## Circular N° 1

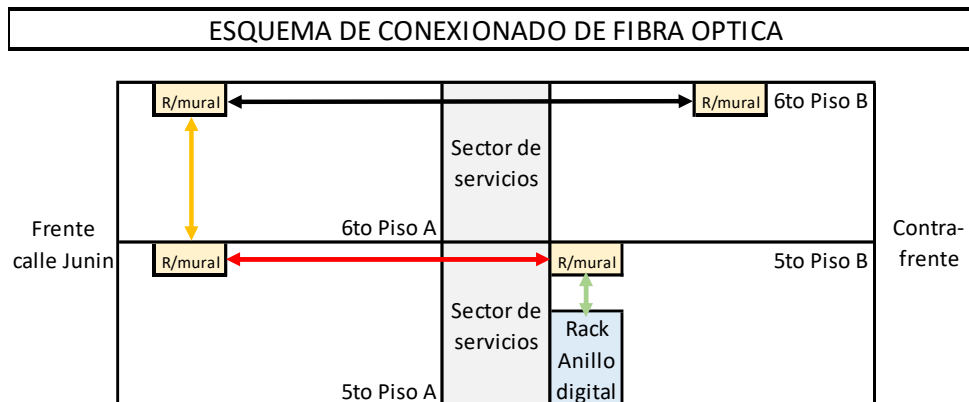
**Pregunta 4:** Item 6.06 Referida a la fibra óptica.

Respuesta: **Es multimodo de 8 hilos mínimo anti roedor, de primeras marcas como ser Furukawa, Prysmian, AMP, entre otras.**

**Se conecta con conectores LC a patchera de fibra en racks. Se debe entregar los Patch-cord correspondientes al conexionado entre los equipos de red de la instalación completa.**

**Referido al recorrido**

**Los racks solicitados son murales de 15 unidades, como mínimo.**

***En el esquema adjunto (Estructura de la red), corresponden de 8 bahías.***

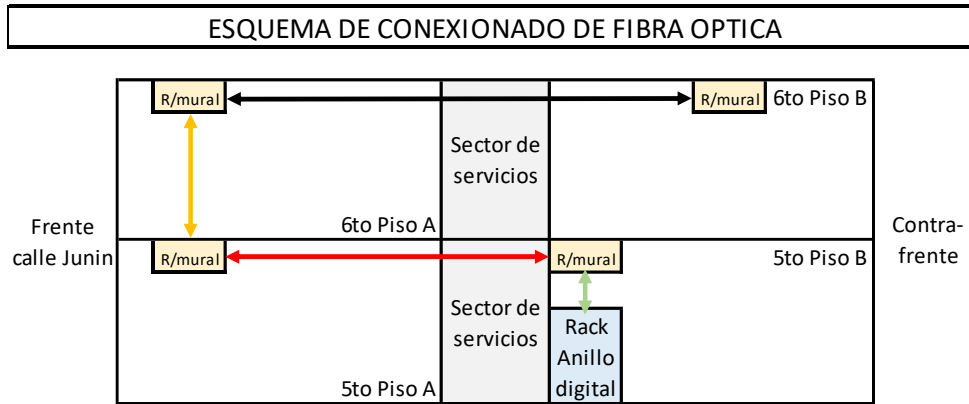
**Pregunta 12:** Se solicitan especificaciones completas de la fibra óptica requerida y de la patchera de fibra. Definir de donde a dónde va el cableado de fibra.

Respuesta: ***En cuanto al tipo de fibra, sabemos que es multimodo de 8 hilos mínimo anti roedor, de primeras marcas como ser Furukawa, Prysmian, AMP, entre otras.***

***Se conecta con conectores LC a patchera de fibra en racks. Se debe entregar los Patch-cord correspondientes al conexionado entre los equipos de red de la instalación completa.***

**Referido al recorrido**

**Los racks solicitados son murales de 15 unidades, como mínimo.**
